**Vollzug des Baugesetzbuches (BauGB); 30. Flächennutzungsplanänderung;
Behandlung der im Verfahren nach § 3 Abs. 2 und § 4 Abs. 2 BauGB eingegangenen
Stellungnahmen/ Beschlussvorschläge;**

1) Gemeinde Altenstadt, Stellungnahme vom 23.02.2022

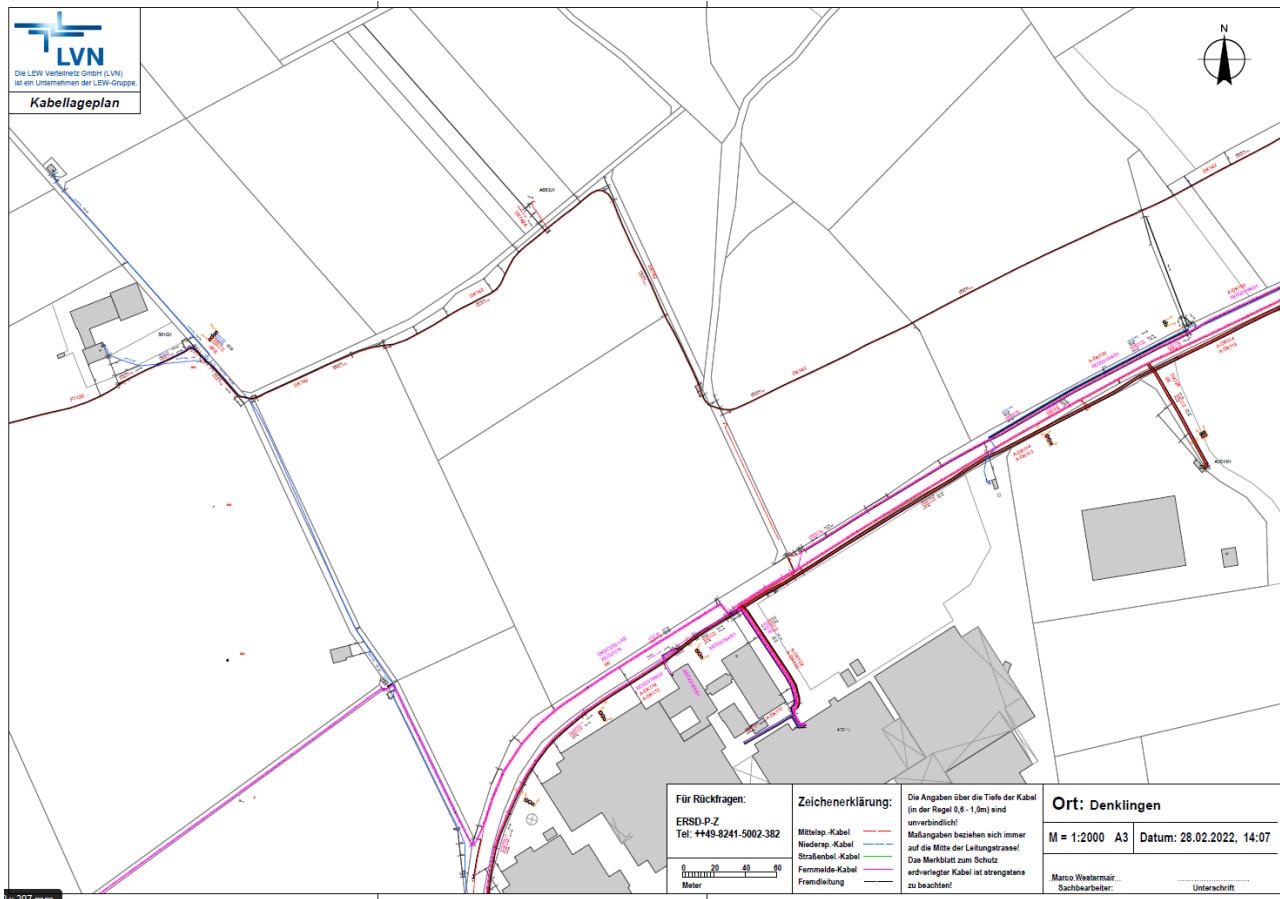
Vorsorglich weisen wir auf die verlaufenden 20-kV-Kabelleitungen DK142, DK124, D6, A-DK114, A-DK113 und A-DK100 unserer Gesellschaft im Geltungsbereich hin. Weiter befinden sich mehrere 1-kV-Kabelleitungen in diesem Bereich. Der Verlauf dieser Kabelleitungen kann dem beiliegenden Kabellageplan entnommen werden.

Der Schutzbereich sämtlicher Kabelleitungen beträgt 1,00 m beiderseits der Trassen und ist von einer Bebauung sowie tiefwurzelnenden Bepflanzungen freizuhalten. Wir bitten um Beachtung des beigelegten Kabelmerkkblattes „Merkblatt zum Schutz erdverlegter Kabel“.

Die vorhandenen Leitungen sowie die einschlägigen Sicherheitsvorgaben werden im Rahmen der Ausführungsplanung berücksichtigt.

Die Hinweise werden zur Kenntnis genommen. Eine Änderung der Planunterlagen ist nicht erforderlich.
